**“LEVANTAMIENTO DE OBSERVACIONES A LA PROPUESTA PRESENTADA POR
ALTESA CONTRATISTAS GENERALES S.A., PARA LA OBRA SERVICIO DE
HABILITACIÓN DE ACCESOS, PLATAFORMAS Y MOVIMIENTO DE TIERRAS III-2,
PAQUETE 4-PARTE ALTA, CUENCA CAÑETE”**

Resumen de Observaciones y comentarios MTIII-2 Cañete – ALTESA

Absolución de Observación 2.- Identificación de rutas de acceso

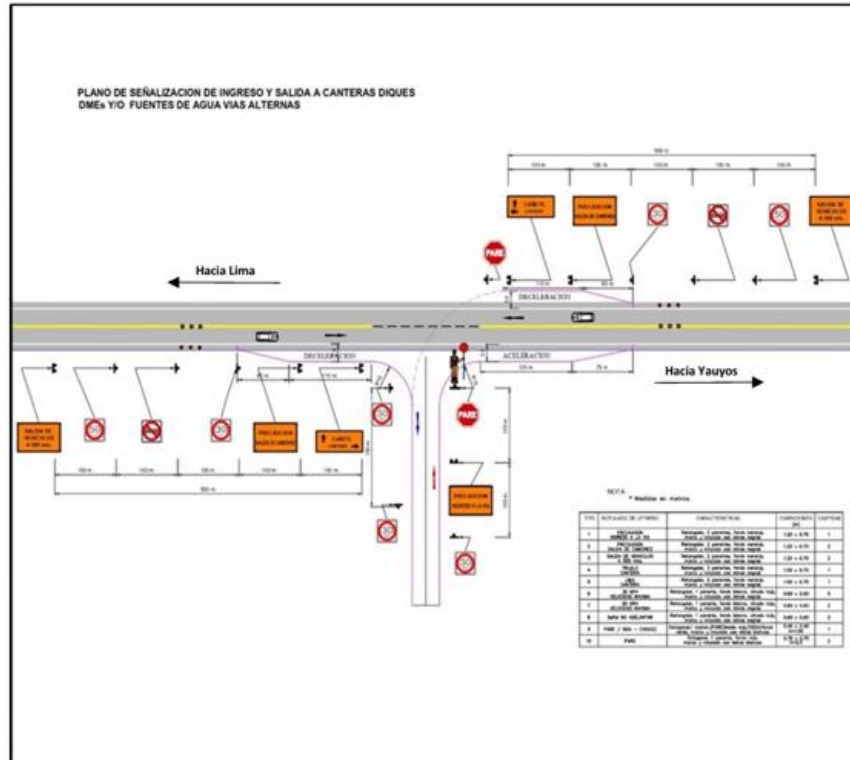
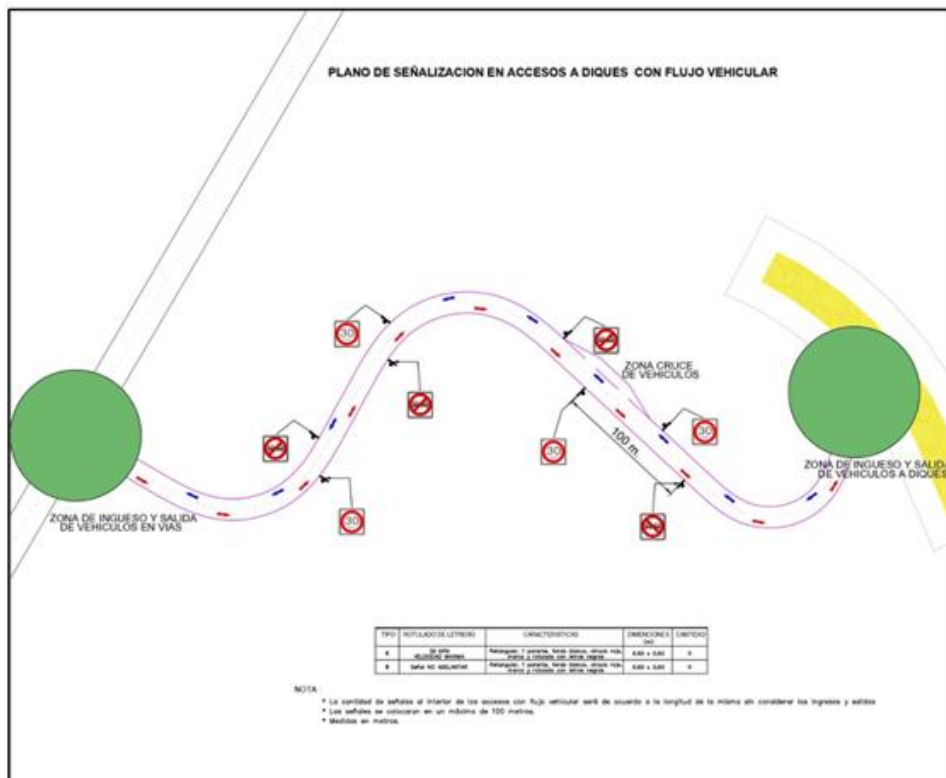
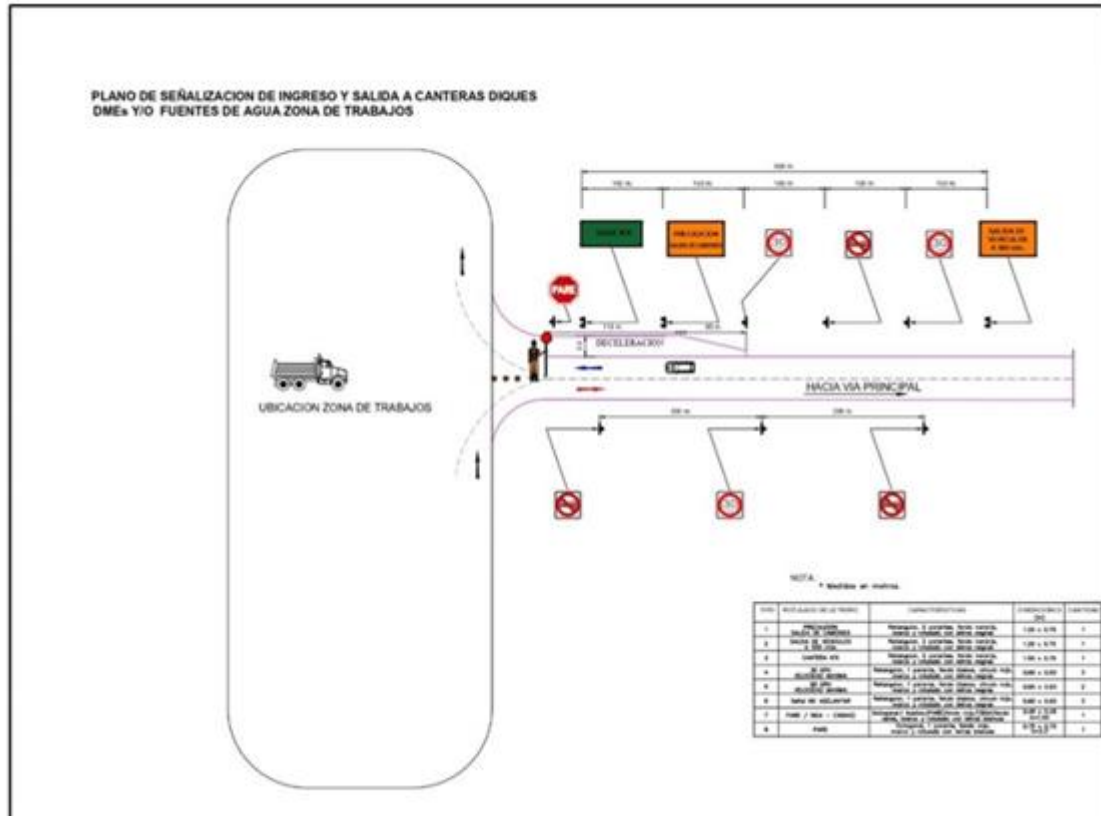
El postor presenta en su plan planos referenciales de los componentes y sus accesos obtenidos del informe de cantera, las memorias descriptivas de diseño de obra civil e hidráulica. Identifica los principales accesos hacia las canteras de afirmado, cantera de cauce y canteras de roca, así como el cruce de río propuesto. No presenta planos de rutas de acceso a cada uno de los componentes del servicio, tampoco propone soluciones a las interferencias de los accesos producto de las condiciones del sitio.

Se presentan los planos de rutas de accesos a los componentes del servicio:

- g) Asimismo, para el acceso a los frentes de trabajo, presentamos el plano referencial de acceso de vías principales a vías alternas (cruces de la Vía PE 024 en la zona del puente Socci y el ingreso en Paullo)

h) Plano referencial de vías de acceso a diques:

Absolución de Observación 3.- Medidas de mitigación para la construcción ante crecidas y posibles avenidas escorrentía en el río Cañete

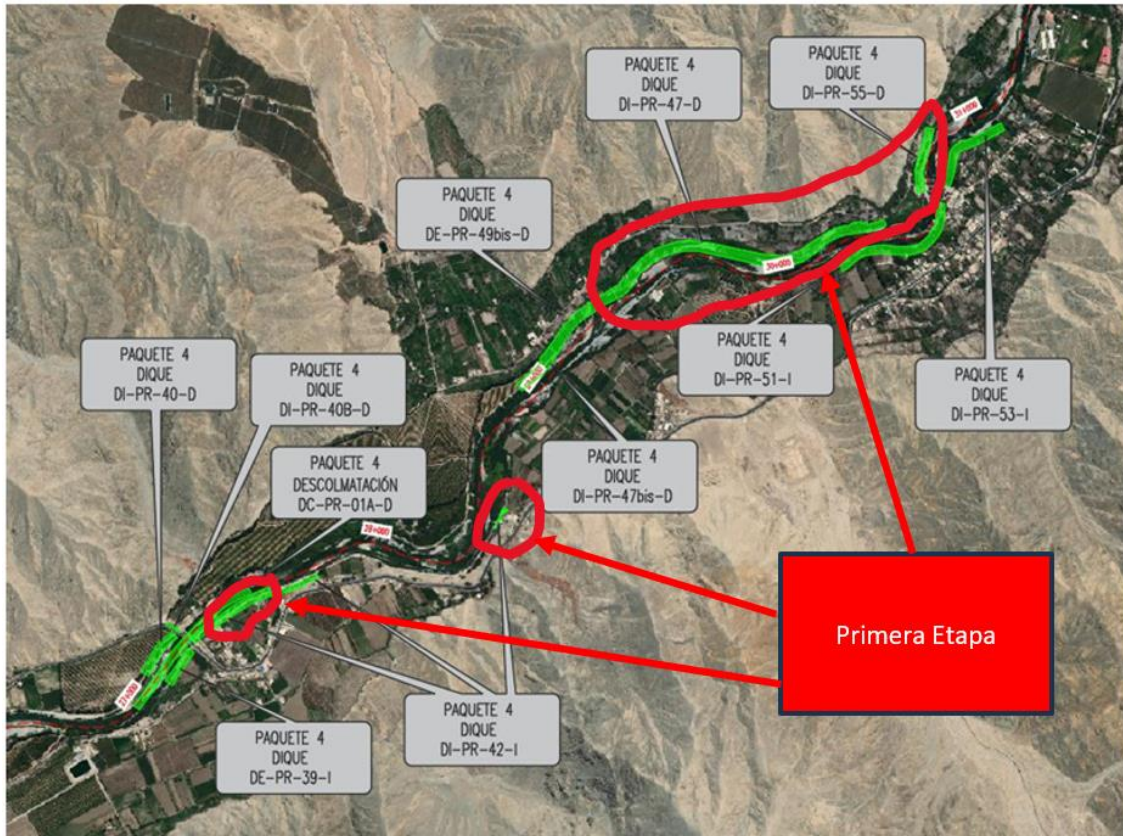
El postor presenta consideraciones generales como medidas de mitigación para la construcción ante la escorrentía del río Cañete mediante medidas estructurales (ataguías con material propio y enrocados) y no estructurales (monitoreo hidrometereológico). Remitir estas consideraciones de manera detallada.

Como se mencionó en el PEP, para el caso específico de nuestro Proyecto, el periodo de avenidas del río Cañete, están determinadas preliminarmente entre el 01.ENE.2025 al 30.ABR.2025 y por los antecedentes de escorrentía en dicho sector y por lo visto en las visitas efectuadas a la obra (el 06 de marzo y 10 de abril 2024), durante este lapso de tiempo, no se puede ingresar a trabajar en la zona del proyecto porque el agua discurre como un canal por todo el ancho del cauce del río y por lo tanto no se puede ejecutar ningún dique proyectado.

- En cuanto a las canteras de río (Canteras 20 y 29) se evaluará e identificará los sectores más apropiados para su explotación, ya sea en época de estiaje o crecida, y colocaremos un dique paralelo de protección con material del mismo río (de altura entre 1 y 1.5 m) aguas arriba de cada cantera, en una longitud que no estrangule ni desvíe al cauce del río. El dique paralelo se construirá con el material excedente del zarandeo que se efectuará en cada cantera y con material de sedimentación del mismo río, de ser necesario. Esto como medida de protección del personal, equipo e instalaciones provisionales que tengamos en la cantera, así como protección a materiales procesados y acopiados que se tendrán en el lugar.
- En la zona de construcción de diques, en especial para los determinados en la PRIMERA ETAPA:
 - a) Dique 55 -D
 - b) Dique 47 -D
 - c) Dique 42-0-I
 - d) Dique 42-5-I (Roca)

Aguas arriba y al inicio de cada uno de estos diques se colocará roca acopiada como protección (que posteriormente se utilizará para construir el mismo dique), tanto en el cauce derecho como en el izquierdo, formando un escudo protector de los trabajos en ejecución:

Asimismo, paralelos a los diques en ejecución (que se encuentren en proceso de construcción) y a una distancia adecuada que permita el paso de volquetes anexo a la excavación de la uña del dique, estamos considerando construir ataguías o barreras de protección entre 1.00 a 1.50 mts de altura (con el mismo material de río obtenido del material sedimentado) que nos servirán temporalmente para encauzar los flujos de agua y prevenir y conseguir una área de trabajo libre de escorrentía.
